RESOLUCION

POR MEDIO DE LA CUAL SE OTORGA UN PERMISO DE VERTIMIENTOS Y SE ADOPTAN OTRAS DISPOSICIONES

7. Que técnicos de la Corporación procedieron a realizar visita al predio el día 26 de marzo del año 2025, generándose el informe técnico **IT-03579-2025** del 06 de junio del año 2025, se evaluó la solicitud presentada de la cual se formularon observaciones y conclusiones las cuales hacen parte integral del presente trámite ambiental, en cuanto a lo siguiente:

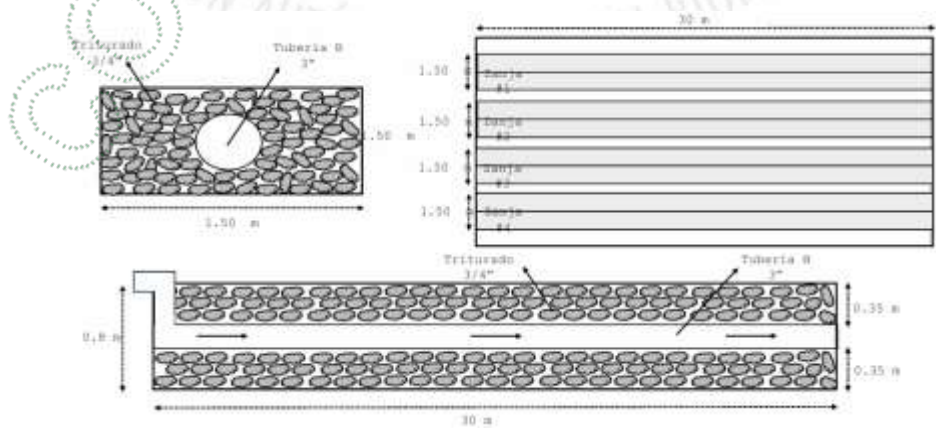
“Se realizaron pruebas de infiltración en dos puntos de descarga de los Sistemas de Tratamiento de Aguas Residuales Domésticas, se hizo de esta manera debido a que la finca se encuentra dividida en dos sectores por una carretera que pasa por el medio; por lo tanto, la prueba al STARD 1 representa el tipo de suelo también para el STARD 6, y la prueba del STARD 2 representa los 3, 4 y 5”

Lo anterior es válido debido a que la morfología del terreno permite asemejar las pruebas de infiltración realizadas para los diferentes sistemas de tratamiento de agua residual doméstica.

CAMPO DE INFILTRACION STARD 2 BLOQUE 10:

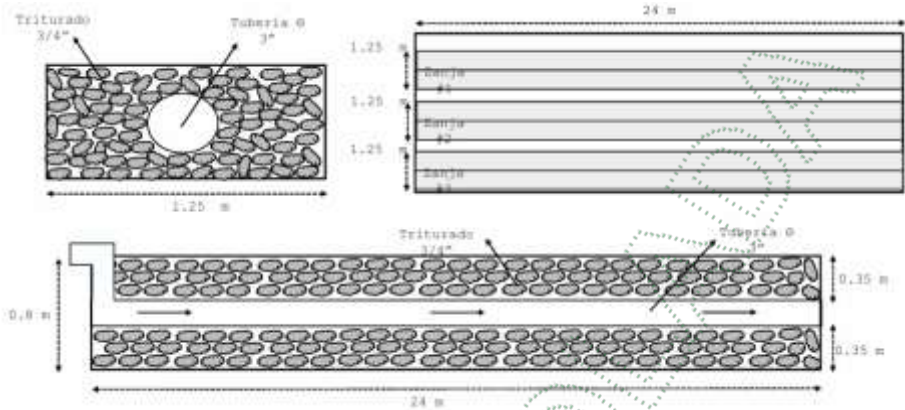
De acuerdo al documento denominado “Anexo – Memorias de cálculo y eficiencias STARD y STARNd” se reporta que para el volumen total del STARD se requiere un área de 76 m², para lo cual se cuenta con un total de 3 zanjas, cuyas dimensiones son 24 m de largo, 1,25 m de ancho y 0,8 m de profundo. A continuación, se presenta el campo de riego entregado por el usuario.

CAMPO DE INFILTRACION STARD 3 Sala de empaque

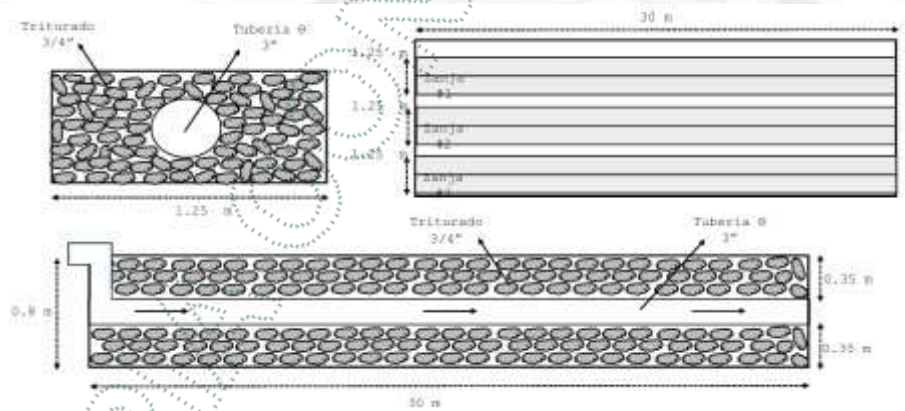
De acuerdo al documento denominado “Anexo – Memorias de cálculo y eficiencias STARD y STARNd” se reporta que para el volumen total del STARD se requiere un área de 101 m², para lo cual se cuenta con un total de 3 zanjas, cuyas dimensiones son 30 m de largo, 1,25 m de ancho y 0,8 m de profundo. A continuación, se presenta el campo de riego entregado por el usuario.

CAMPO DE INFILTRACION STARD 4 Bloque 17

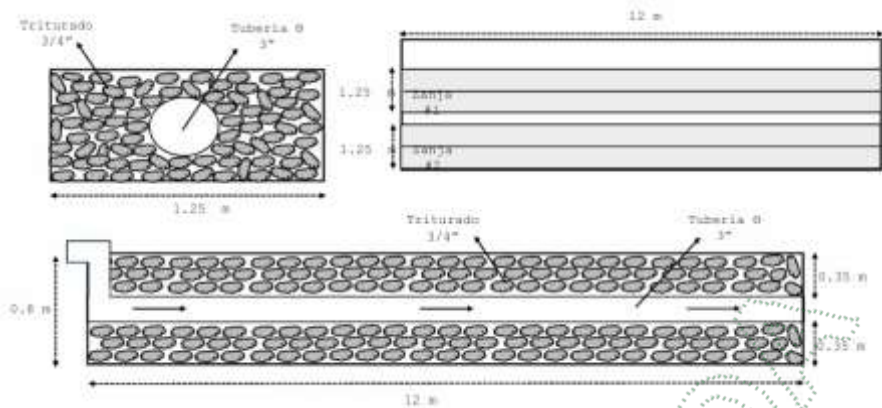
De acuerdo al documento denominado “Anexo – Memorias de cálculo y eficiencias STARD y STARNd” se reporta que para el volumen total del STARD se requiere un área de 26 m², para lo cual se cuenta con un total de 4 zanjas, cuyas dimensiones son 12 m de largo, 1,25 m de ancho y 0,8 m de profundo. A continuación, se presenta el campo de riego entregado por el usuario.

CAMPO DE INFILTRACION STARD 5 BLOQUE 21

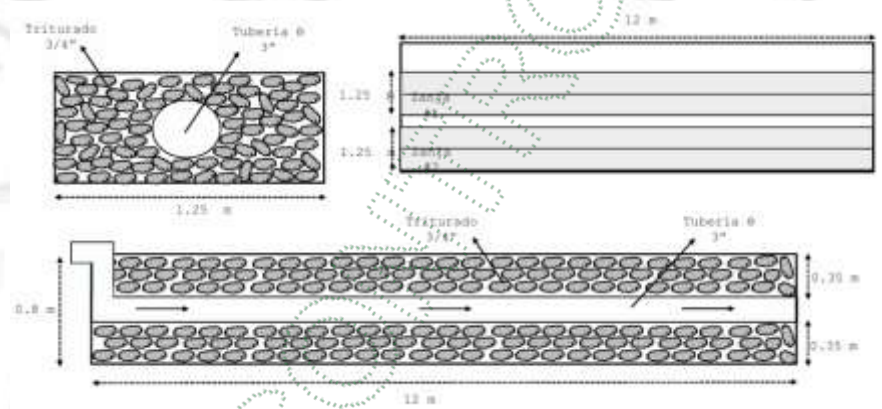
De acuerdo al documento denominado “Anexo – Memorias de cálculo y eficiencias STARD y STARnD” se reporta que para el volumen total del STARD se requiere un área de 26 m², para lo cual se cuenta con un total de 4 zanjas, cuyas dimensiones son 12 m de largo, 1,25 m de ancho y 0,8 m de profundo. A continuación, se presenta el campo de riego entregado por el usuario

CAMPO DE INFILTRACION STARD 6 OFICINAS GESTIÓN HUMANA Y CUARTO FRÍO

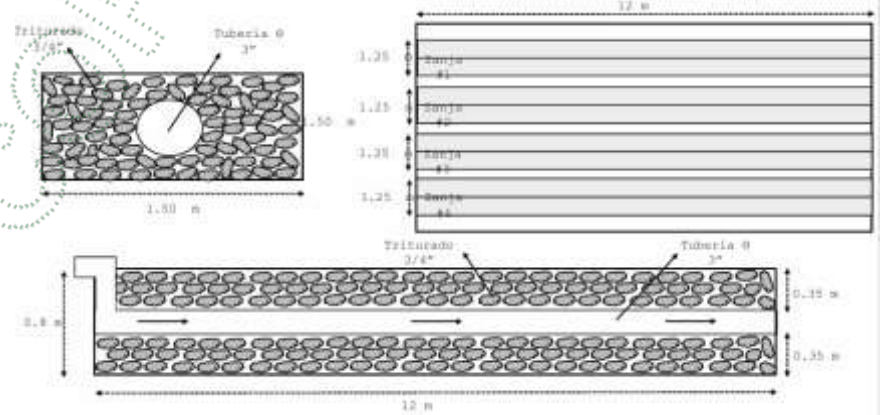
De acuerdo al documento denominado “Anexo – Memorias de cálculo y eficiencias STARD y STARnD” se reporta que para el volumen total del STARD se requiere un área de 64 m², para lo cual se cuenta con un total de 4 zanjas, cuyas dimensiones son 12 m de largo, 1,25 m de ancho y 0,8 m de profundo. A continuación, se presenta el campo de riego entregado por el usuario

CAMPO DE INFILTRACION STARD 1 COMEDORES:

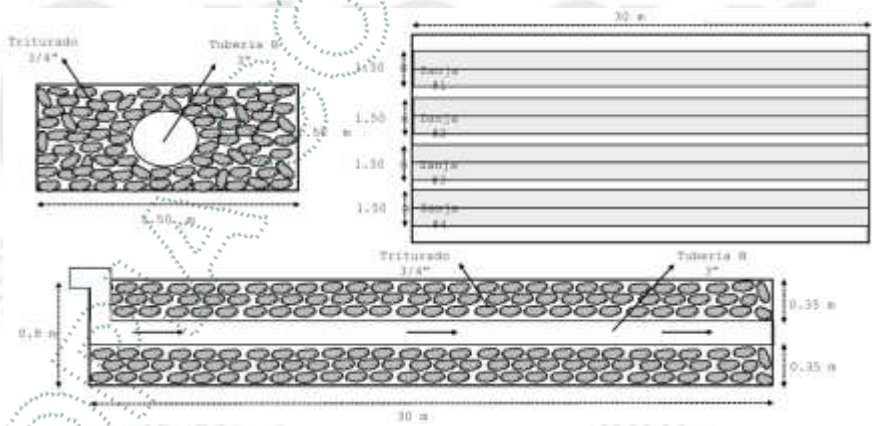
De acuerdo al documento denominado “Anexo – Memorias de cálculo y eficiencias STARD y STARnD” se reporta que para el volumen total del STARD se requiere un área de 171 m², para lo cual se cuenta con un total de 4 zanjas, cuyas dimensiones son 30 m de largo, 1,50 m de ancho y 0,8 m de profundo. A continuación, se presenta el campo de riego entregado por el usuario.

CAMPO DE INFILTRACION STARD 2 BLOQUE 10:

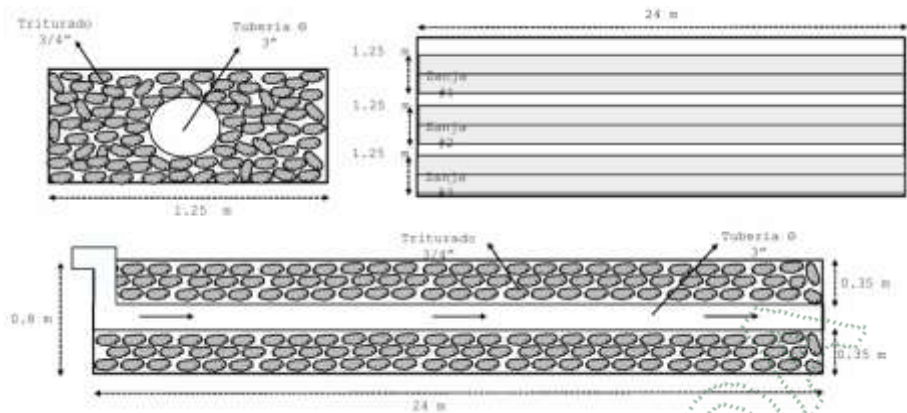
De acuerdo al documento denominado “Anexo – Memorias de cálculo y eficiencias STARD y STARnD” se reporta que para el volumen total del STARD se requiere un área de 76 m², para lo cual se cuenta con un total de 3 zanjas, cuyas dimensiones son 24 m de largo, 1,25 m de ancho y 0,8 m de profundo. A continuación, se presenta el campo de riego entregado por el usuario.

CAMPO DE INFILTRACION STARD 3 Sala de empaque

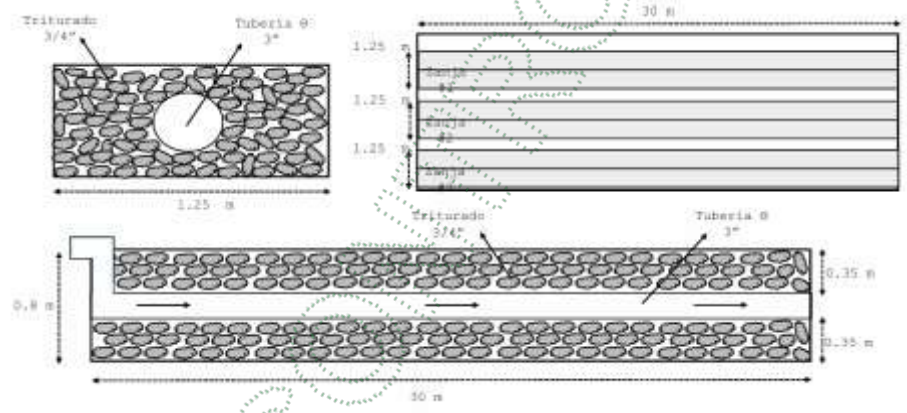
De acuerdo al documento denominado “Anexo – Memorias de cálculo y eficiencias STARD y STARNd” se reporta que para el volumen total del STARD se requiere un área de 101 m², para lo cual se cuenta con un total de 3 zanjas, cuyas dimensiones son 30 m de largo, 1,25 m de ancho y 0,8 m de profundo. A continuación, se presenta el campo de riego entregado por el usuario.

CAMPO DE INFILTRACION STARD 4 Bloque 17

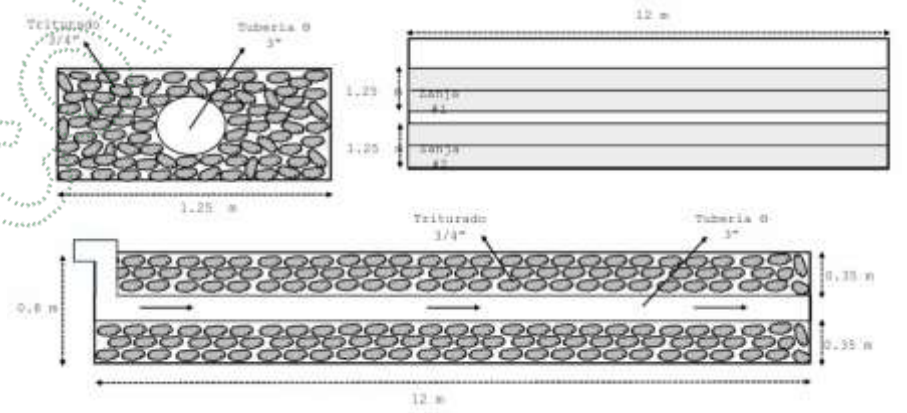
De acuerdo al documento denominado “Anexo – Memorias de cálculo y eficiencias STARD y STARNd” se reporta que para el volumen total del STARD se requiere un área de 26 m², para lo cual se cuenta con un total de 4 zanjas, cuyas dimensiones son 12 m de largo, 1,25 m de ancho y 0,8 m de profundo. A continuación, se presenta el campo de riego entregado por el usuario.

CAMPO DE INFILTRACION STARD 5 BLOQUE 21

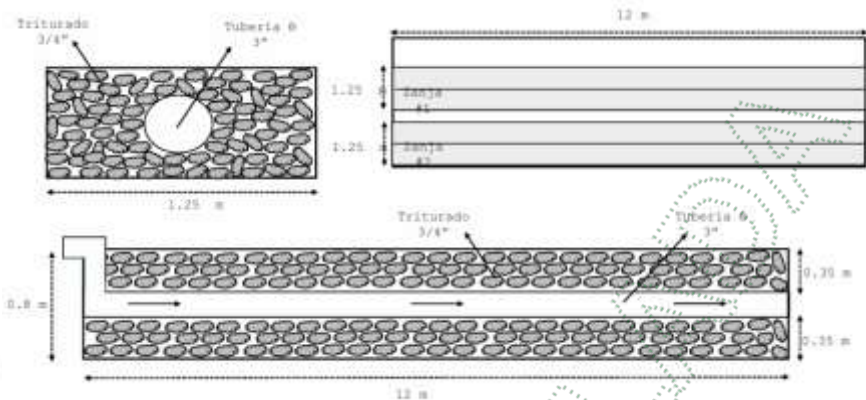
De acuerdo al documento denominado “Anexo – Memorias de cálculo y eficiencias STARD y STARNd” se reporta que para el volumen total del STARD se requiere un área de 26 m², para lo cual se cuenta con un total de 4 zanjas, cuyas dimensiones son 12 m de largo, 1,25 m de ancho y 0,8 m de profundo. A continuación, se presenta el campo de riego entregado por el usuario

CAMPO DE INFILTRACION STARD 6 OFICINAS GESTIÓN HUMANA Y CUARTO FRÍO

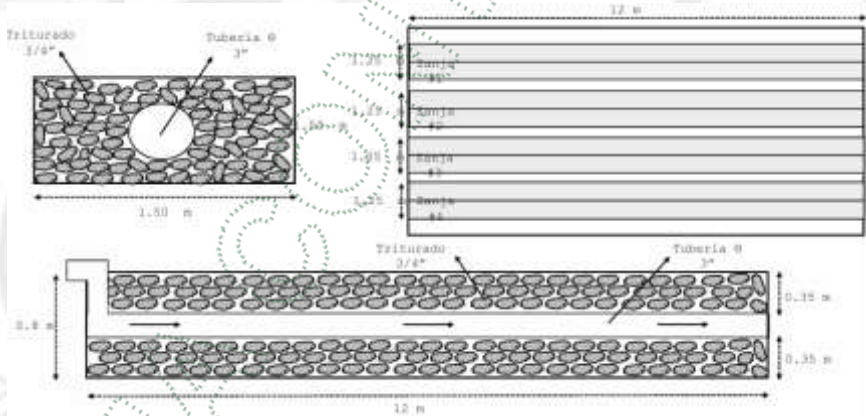
De acuerdo al documento denominado “Anexo – Memorias de cálculo y eficiencias STARD y STARNd” se reporta que para el volumen total del STARD se requiere un área de 64 m², para lo cual se cuenta con un total de 4 zanjas, cuyas dimensiones son 12 m de largo, 1,25 m de ancho y 0,8 m de profundo. A continuación, se presenta el campo de riego entregado por el usuario
